ESTUDIO DE IMPACTO AMBIENTAL CATEGORÍA 2

Proyecto Estudio, Diseño, Construcción y
Financiamiento para la Ampliación de la
Vía Transístmica Tramo Villa Grecia -
Puente Don Bosco Provincia de Panamá.

Respuesta a 1ª Nota Aclaratoria
DEIA-DEEIA-AC-0039-0303-2023

DICEA S.A.
IRC-040-2005
Ciudad de Panamá
ENERO 2023

Planos de las superficies que generan los puentes

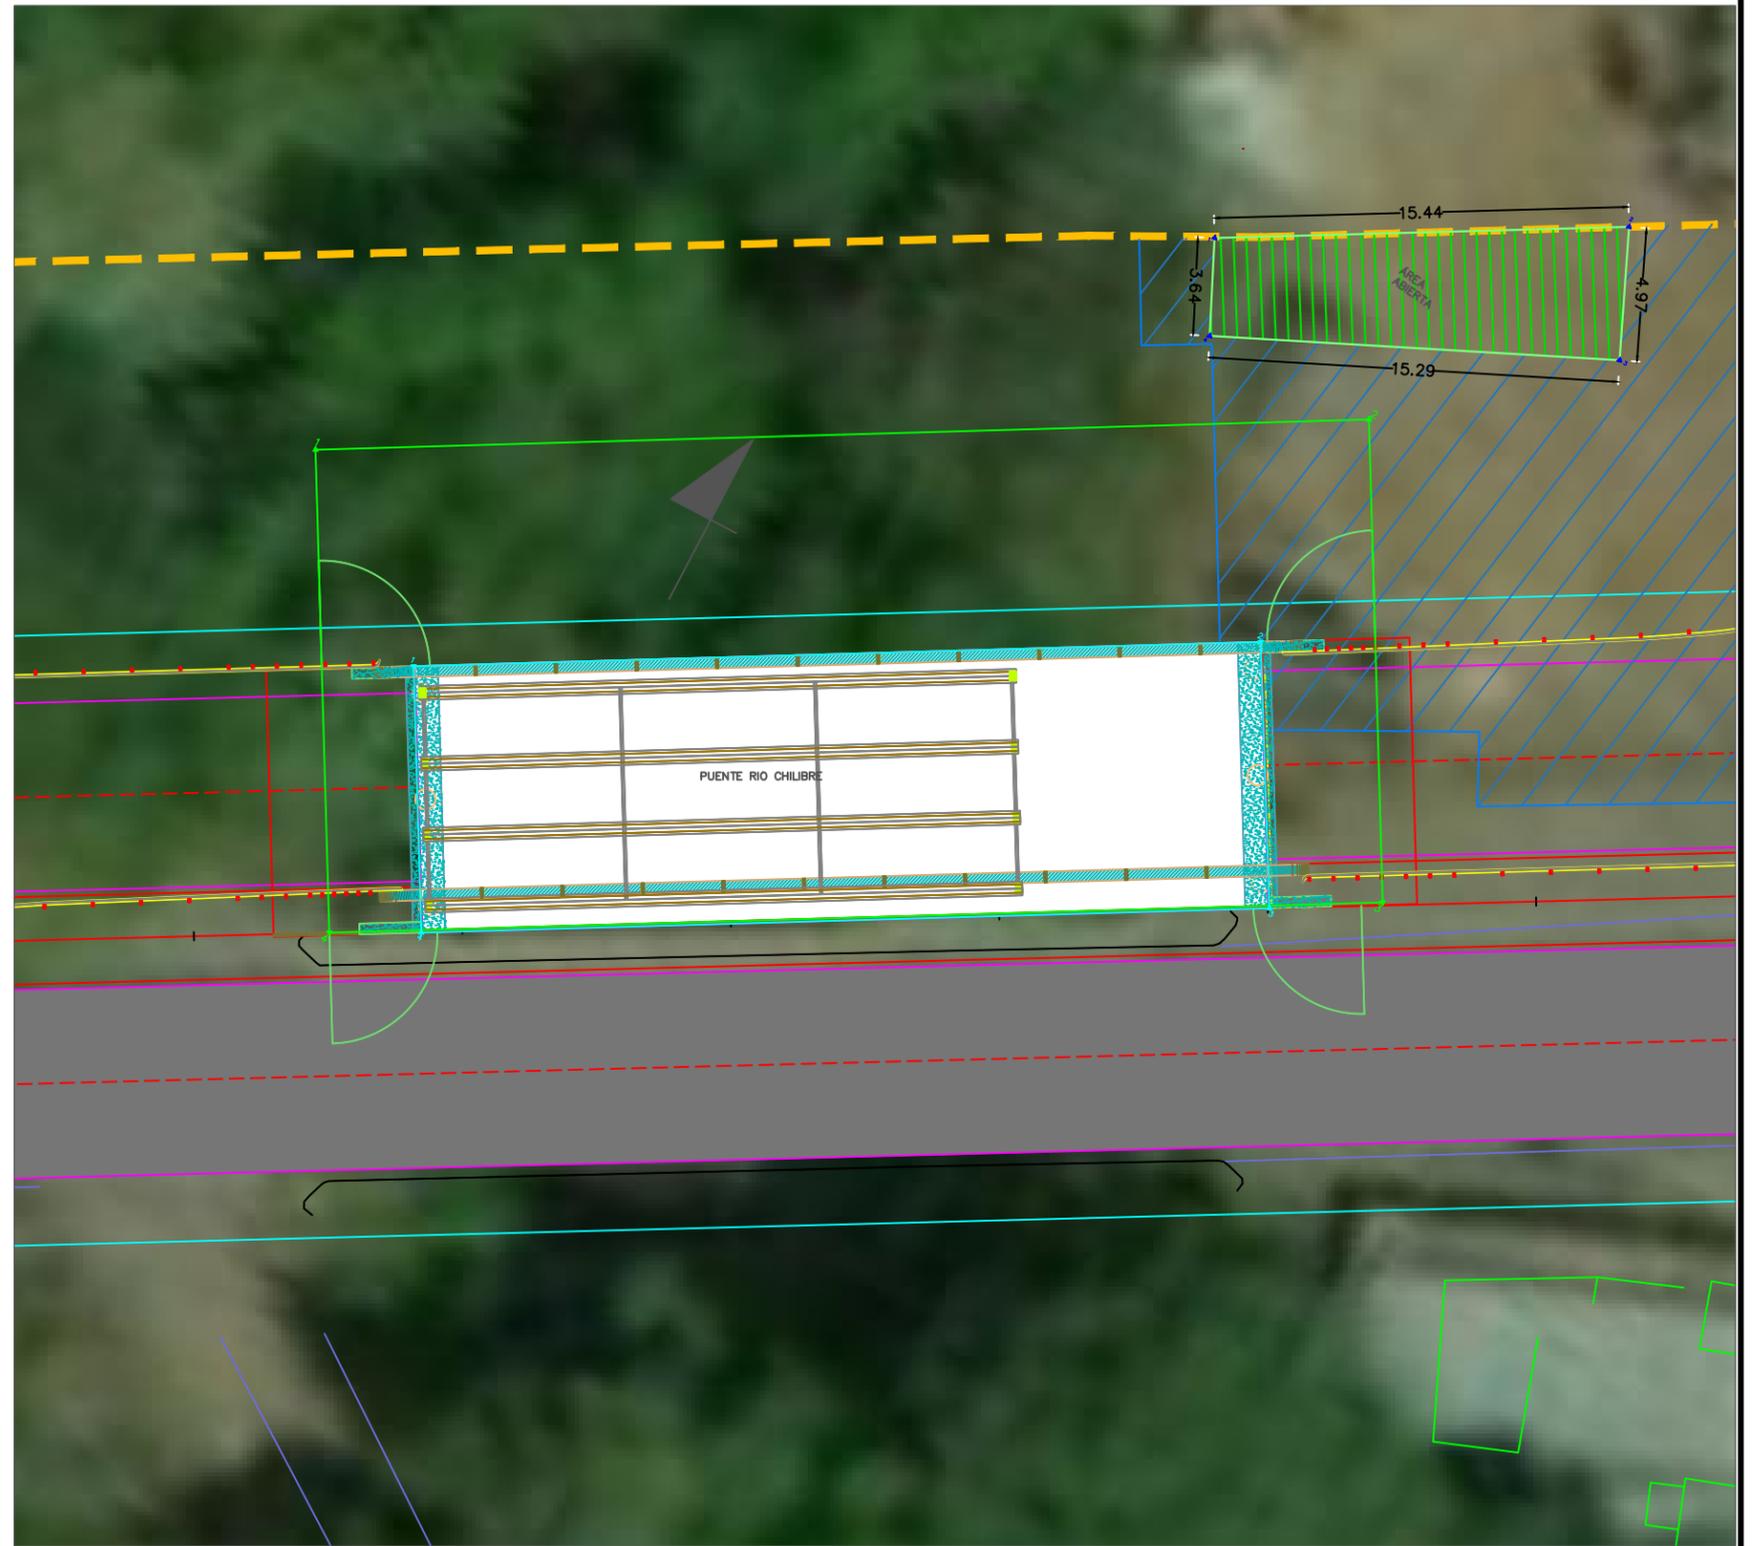
c. Presentar el área de afectación de la vegetación que se realizará debido a la construcción de los puentes.

d. Presentar la superficie y las coordenadas que generan el área de los puentes vehiculares a construir.

Respuesta: Se anexa archivo en Excel con las coordenadas de puentes y coordenadas del área de vegetación a intervenir. Ver planos adjuntos.

Respuesta: Se adjunta Excel con coordenadas con DATUM WGS84 y plano correspondiente.

Plano de área de campamento

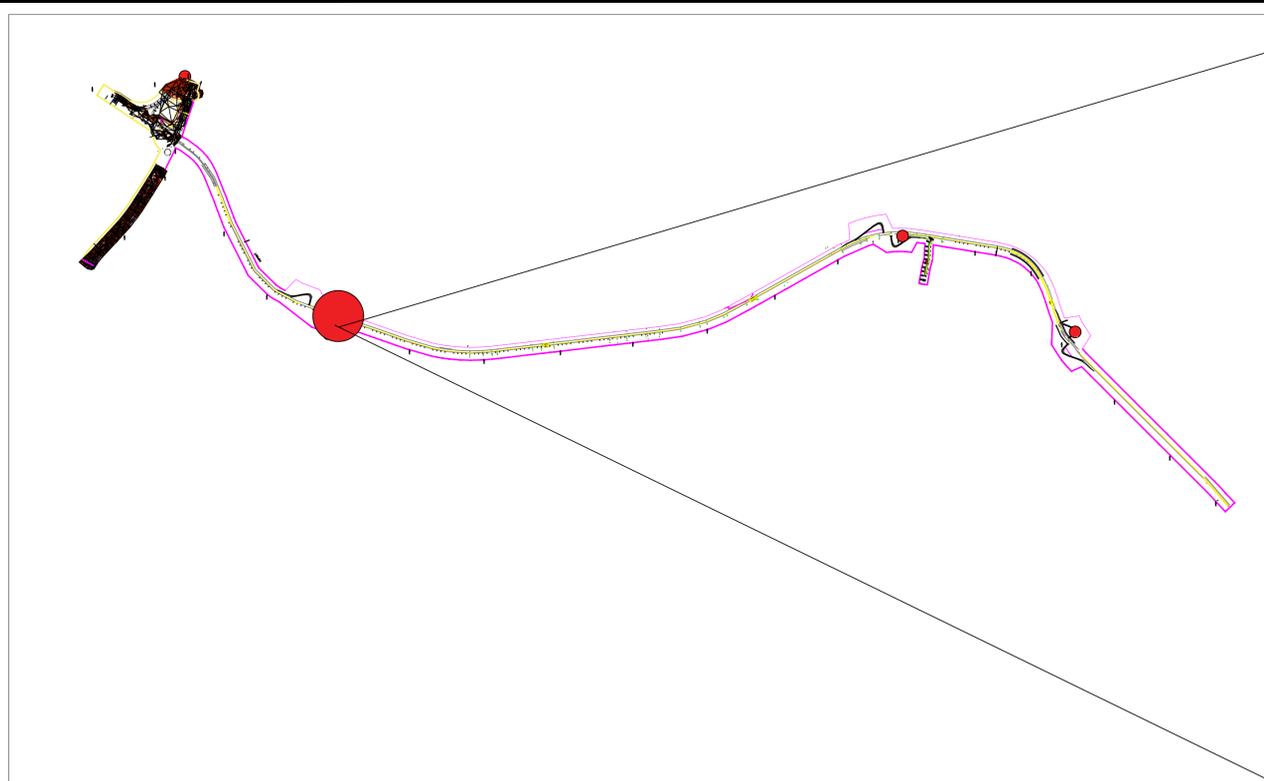
d. Indicar la superficie total del campamento 1, toda vez que, la superficie verificada por DIAM no concuerda con la establecida en la autorización del contrato del terreno.

Respuesta: Se anexa plano de área de campamento con coordenadas, el cual tiene una superficie de 934.32m².
